Zlepšení kvality vod horního povodí řeky Moravy - II. fáze

změnový list č.		Datum předložení	10. 11. 2015
Ev.č.	ZL-141-S-Z-SO 3.002	Datum schválení	13. 11. 2015
Objednatel	Vodohospodářská zařízení Šumperk, a.s., Jílová 6, 787 01 Šumperk		
Správce stavby	Sdružení API-VRV, vedoucí partner API spol. s r.o., Palackého 12, 150 56 Praha 5		
Zhotovitel	IMOS Brno, a.s., Olomoucká 174, 627 00 Brno		
Změnový list předkládá:	zhotovitel		
Charakter změny:	Práce neobsažené v ZDS **)	Oprava položek dle skutečnosti	
Stavba / objekt / úsek:	3. Město Zábřeh / SO 3.002 - LOKALITA UL. U DRAHY / STOKA 02.2		
Specifikace změny: Při realizaci bezvýkopových oprav stoky 02.2 byl zjištěn odlišný profil sanovaného potrubí, než je uvedeno v podkladech. Profil uvedených v podkladech je 1680/1000, skutečný profil je DN 1000. Tato změna se týká úseku v délce 101,75 m a to mezi šachtami Š02.2-4 až Š02.2-5. Provést bezvýkopovou opravu stoky DN 1000 sanací vodotěsnou maltou.			
Předmětem změnového listu je: - Změna profilu sanované stoky 02.2

Iniciační dopis ID-141-S-Z-SO 3.002 - Změna profilu sanované stoky 02.2

Změna profilu sanované stoky 02.2

Profil uvedených v podkladech
ZDS je 1680/1000, skutečný
profil je DN1000
Délka: 101,75 m

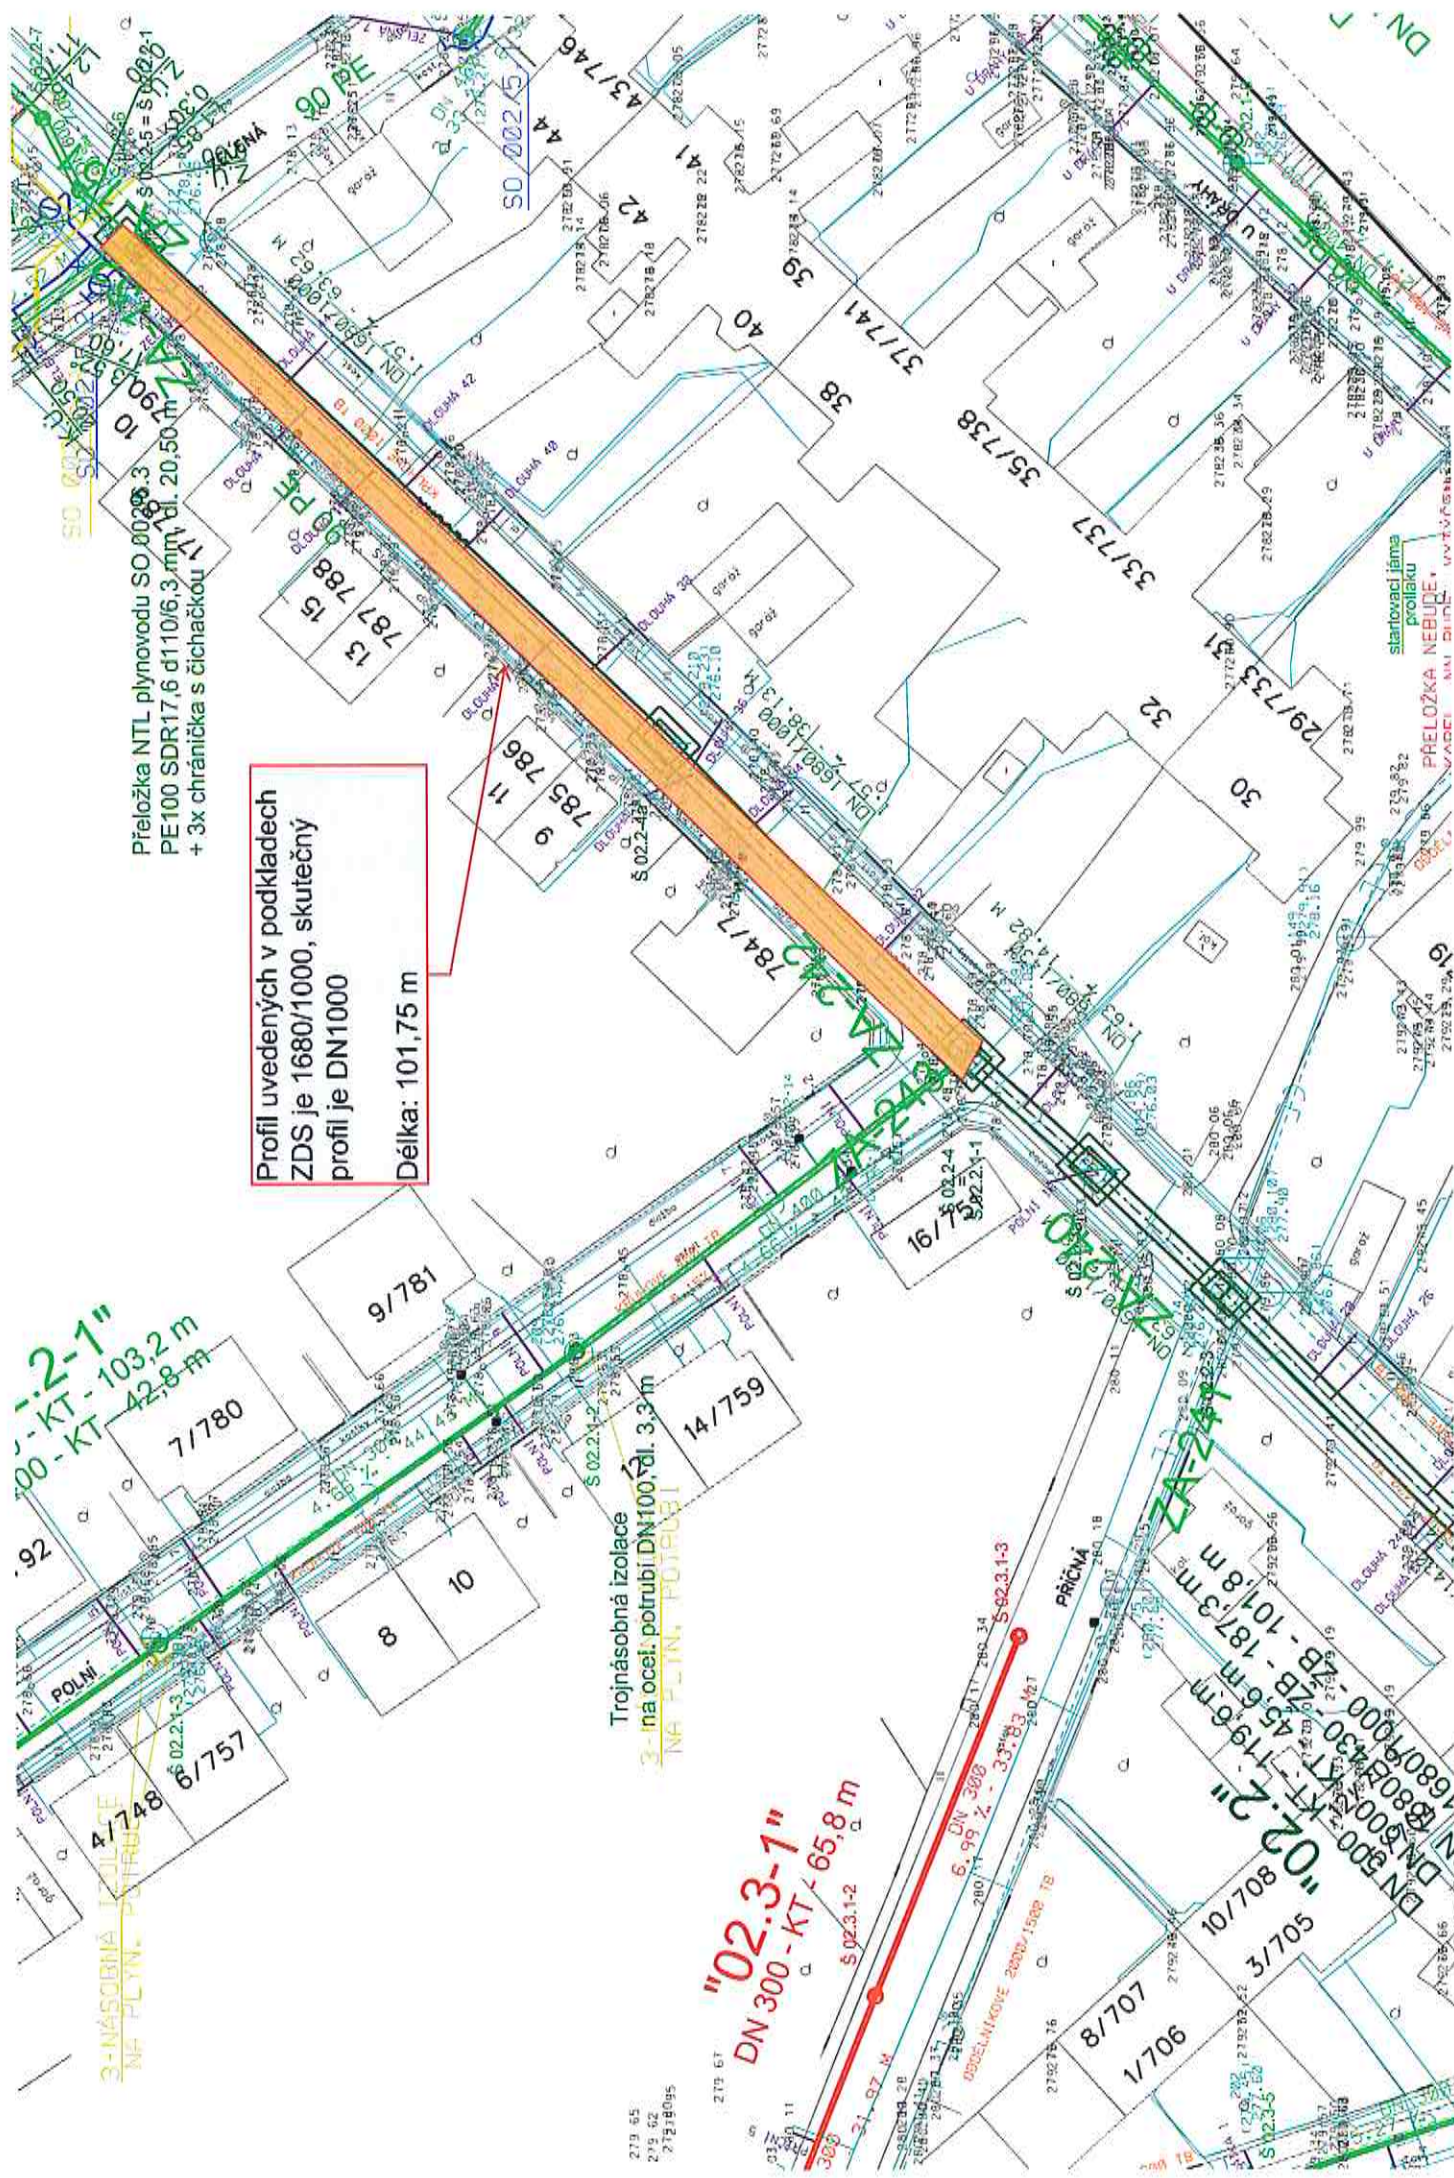
Při realizaci bezvýkopových oprav stoky 02.2 byl zjištěn odlišný profil sanovaného potrubí než je uvedeno v podkladech. Profil uvedených v podkladech je 1680/1000 skutečný profil je DN 1000 tato změna se týká úseku v délce 101,75 m a to mezi šachtami Š02.2-4 až Š02.2-5.

Provést bezvýkopovou opravu stoky DN1000 sanací vodotěsnou maltou.
